**Rapport de l'Inspection des Installations Classées
à Madame le Préfet de la HAUTE-MARNE
concernant l'instruction d'une demande d'autorisation unique**

Type d'expérimentation	Demande d'autorisation unique	
Pétitionnaire	BORALEX Opérations et Développement	
Commune - adresse	Dommartin-le-Saint-Père, Baudrecourt et Doulevant-le-Château	
Intitulé du projet	Projet éolien des « Coteaux du Blaiseron »	
Type de projet	Titre I : avec injection d'énergie dans le réseau	
	<input checked="" type="checkbox"/> parc éolien	
Coordonnée du siège social	20 rue de la Villette Immeuble le Bonnel 69003 LYON	
N° et date de dépôt	Dossier unique n° AU/052/30/12/2015/018 déposé au guichet unique de la Préfecture de Haute-Marne le 30 décembre 2015	
Corpus réglementaire concerné autre que ICPE soumis à autorisation	<ul style="list-style-type: none">• permis de construire (urbanisme)• approbation d'ouvrage (énergie)	
Nom et coordonnées de la personne responsable du dossier	Nom : DENIS Prénom : Caroline Téléphone : 04 78 92 68 95 Courrier électronique : caroline.denis@boralex.com Adresse : 20 rue de la Villette Immeuble le Bonnel 69003 LYON

Extrait du photomontage n°23 – Covisibilité entre le projet éolien et l'église de Doulevant-le-Château

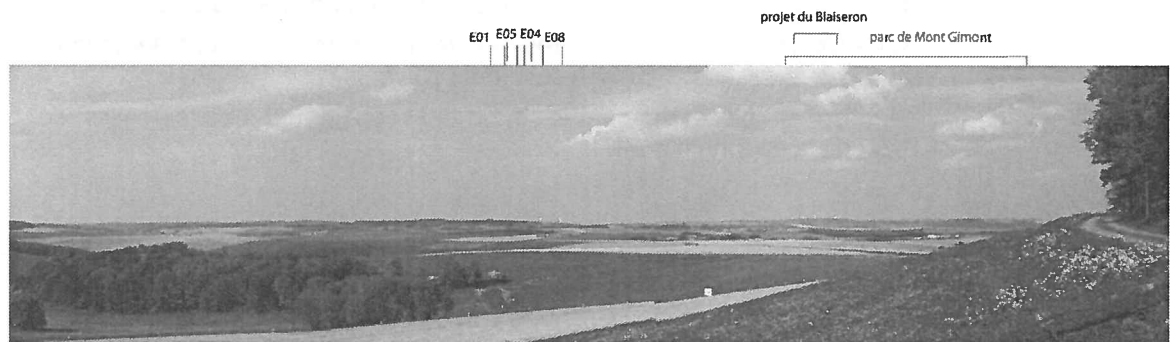
Le parc éolien domine la commune de Doulevant-le-Château par la ligne sud avec notamment une situation de covisibilité avec l'église inscrite de Doulevant-le-Château (cf. photomontage n°23). Toutefois, il convient de souligner que le point de vue est pris depuis la route départementale RD60 au droit d'une étroite échappée visuelle sur l'église. La vue des éoliennes ne rentrent pas en concurrence visuelle avec l'église de Doulevant-le-Château. La covisibilité ne peut pas être considérée comme pénalisante depuis cette vue.

Extrait du photomontage n°20 – Vue depuis l'Est du projet sur une route de Charmes-la-Grande

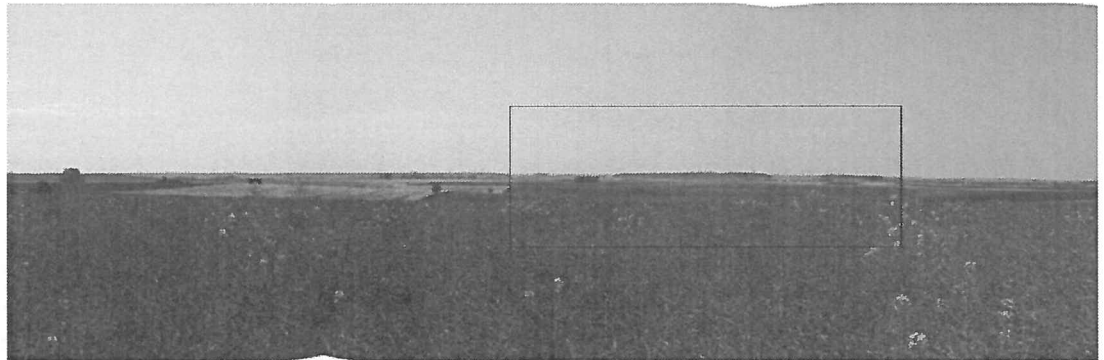
L'impact du projet éolien est jugé de moyen à fort depuis les hauteurs de Baudrecourt en venant de l'ouest, depuis la RD 60 à la sortie de Villiers-aux-Chênes et depuis le sud du projet sur la route de Doulevant-le-Château à Charmes-en-l'Angle. Par ailleurs, les éoliennes présentent une perspective régulière.

Extrait du photomontage n°10 – Vue depuis la périphérie Est de Dommartin-le-Saint-Père

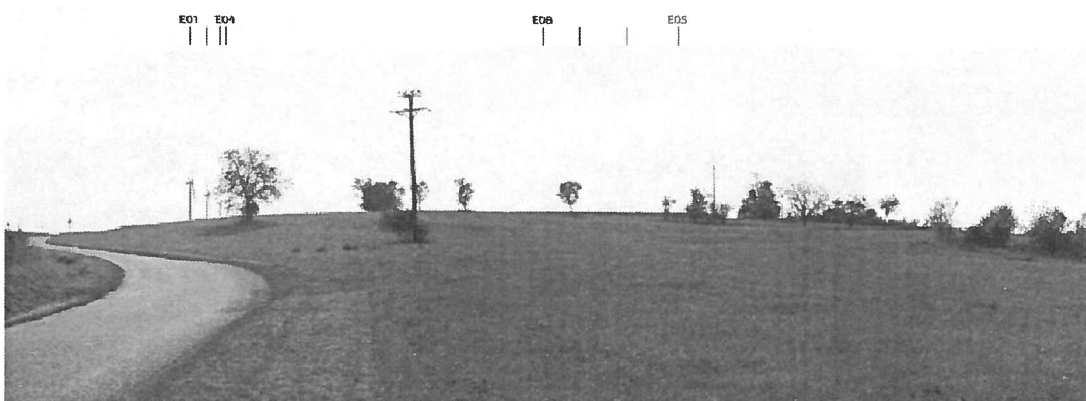
L'impact paysager sur les villages les plus proches est faible à moyen compte tenu de leur position en fond de vallée. D'une manière générale, les vues sont souvent bloquées partiellement ou totalement par des écrans bâtis et végétaux.
